改善箇所説明図

基準不適合箇所

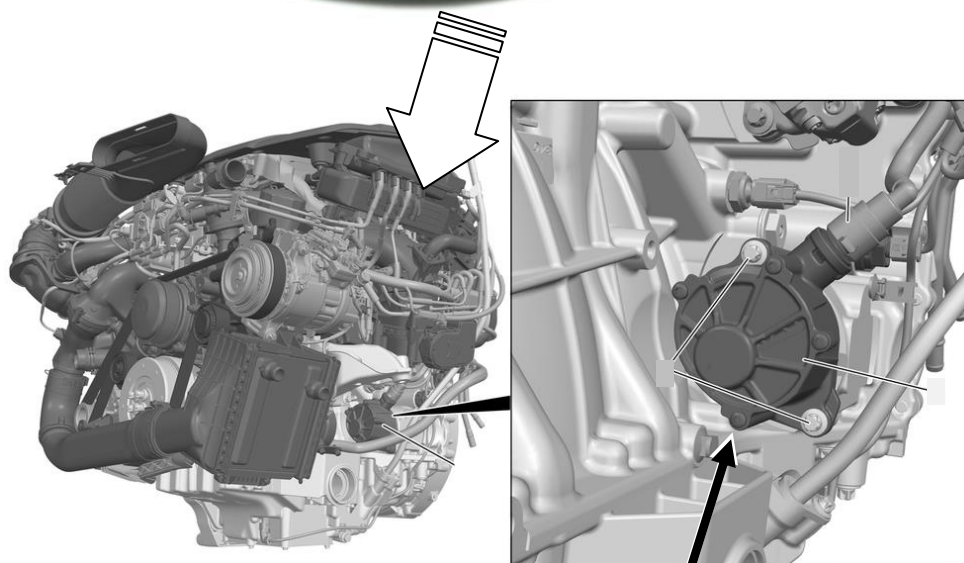
バキュームポンプ

注: は、対策品と交換する部品を示す。

ハイブリッド車のバキュームポンプにおいて、当該ポンプの内部部品の耐久性が不足しているため、使用過程で内部部品が破損し、負圧が生成できなくなることがある。そのため、そのままの状態で使用を続けると、負圧が不足し、適切なエンジン制御が行えず、エンジン警告灯が点灯するとともに、フェイルセーフモード制御となり、最悪の場合、排出ガスが基準値を超えるおそれがある。また、負圧が低下するため、ブレーキ警告灯が点灯するおそれがある。

全車両、バキュームポンプを対策品に交換する。

識別：電動式バキュームポンプの取付けボルトに黄色ペイントを塗布する。
